島根原子力発電所 2号炉 火災による損傷の防止 (コメント回答)

令和元年10月
中国電力株式会社

審査会合での指摘事項

審査会合での指摘事項に対する回答 (No.1) (2/4)

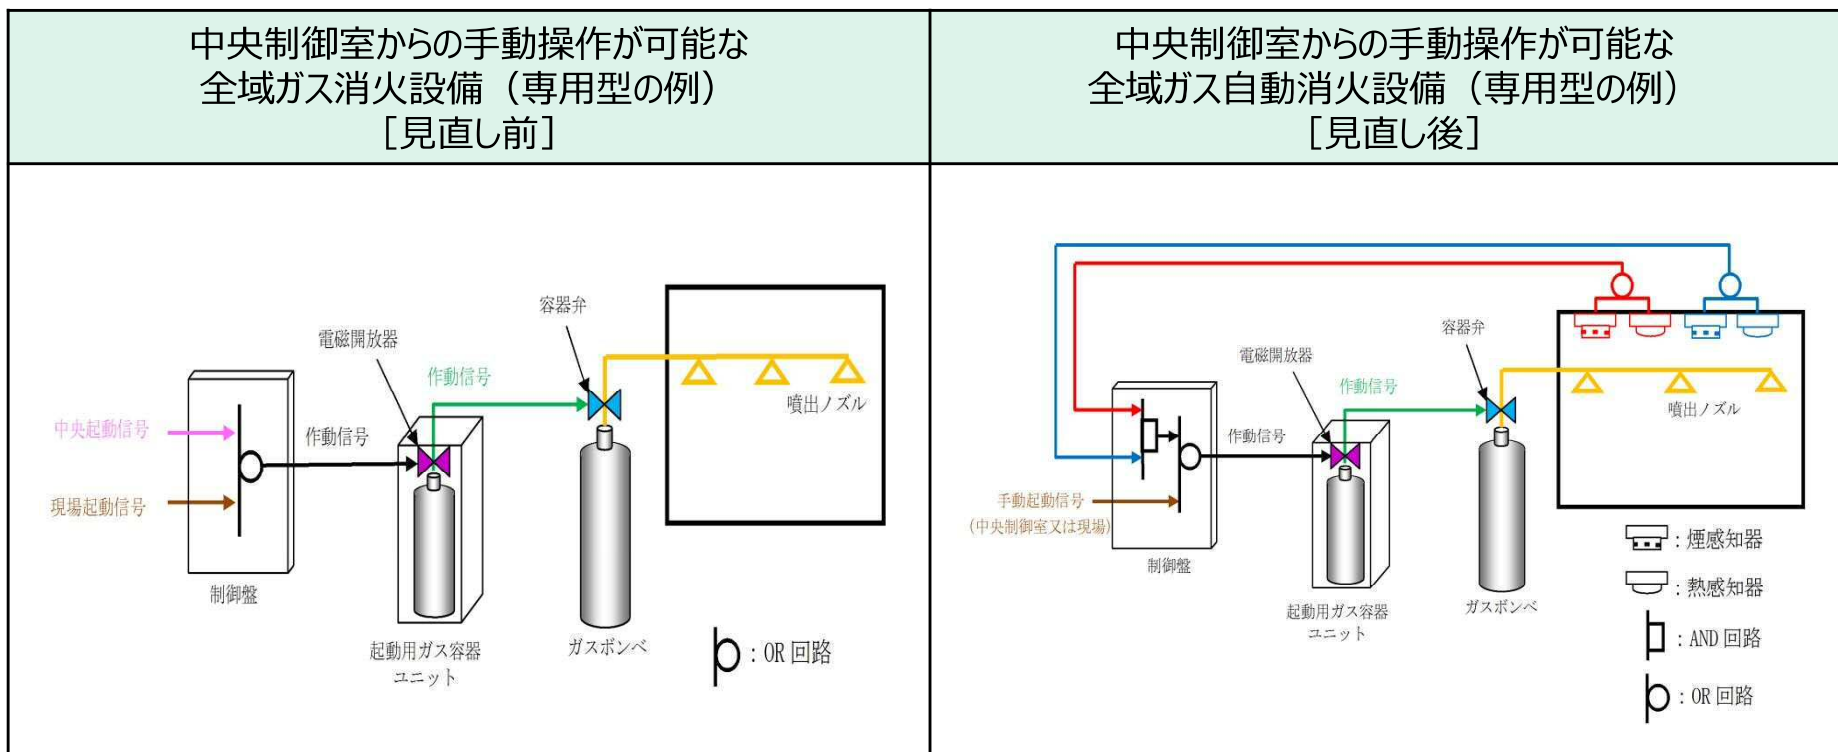
全域ガス消火設備について、火災防護基準の要求である「早期の感知及び消火を行える設計」という観点から、自動起動及び中央制御室からの手動操作のメリット・デメリットをそれぞれ整理したうえで、起動方式について検討すること。

◆ 「自動起動方式」と「中央制御室からの手動起動方式」とのメリット・デメリットについて、以下のとおり整理した。

自動起動方式	中央制御室からの手動起動方式
メリット	<ul style="list-style-type: none"> ● 火災感知器発報から消火設備の起動までに、運転員が介在しないため、消火開始までの時間が短く、確実性が高い。 	<ul style="list-style-type: none"> ● 運転員が、感知器発報後、カメラによる確認や現場確認により、人の退避を確認した後に起動することから、ガス放出による人身安全上のリスクを低くできる。 ● 作業等で不用意に煙が発生した場合等でも、運転員がカメラによる確認や現場確認により、現場状況を確認した後に起動することから、誤起動リスクを低くできる。
デメリット	<ul style="list-style-type: none"> ● 退避できない人がいた場合、消火に伴う有毒ガス発生や、ノズルからの低温（沸点：-58℃）のガス放出による人身安全上の問題が否定できない。 ● 作業等で不用意に煙が発生した場合等、誤起動リスクを否定できない。 	<ul style="list-style-type: none"> ● 火災感知器発報から消火設備の起動までに、感知器発報位置の特定及びカメラによる確認や現場確認において、運転員が介在することになる。
整理結果	<p>全域ガス消火設備の起動方式としては、運転員が介在することなく確実性が高い「自動起動方式」とし、バックアップとして「中央制御室からの手動起動方式」※を取り入れた設計とする。</p> <p>【自動起動方式の配慮事項】</p> <ul style="list-style-type: none"> ● 複数の感知器が作動した場合に自動起動するように誤作動防止を図った設計とする。 ● 消火設備の動作前に職員等の退出ができるように警報又は音声警報を吹鳴し、20秒以上の時間遅れをもってガスを放出する設計とする。 ● 各室に作業員が作業等で長時間滞在するような場合には、人身安全を考慮し、起動方式を「自動」から「手動」に切り替える運用とする。この場合、起動方式を「自動」から「手動」に切り替えたとしても、現地の作業員等により、早期の感知及び早期の初期消火活動が可能である。 <p>※：煙感知器又は熱感知器のうち一方の誤作動、不動作により消火設備が自動起動しない場合であっても、もう一方の感知器の作動によって中央制御室に警報が発報するため、運転員が火災の発生を確認した場合には手動により消火</p>
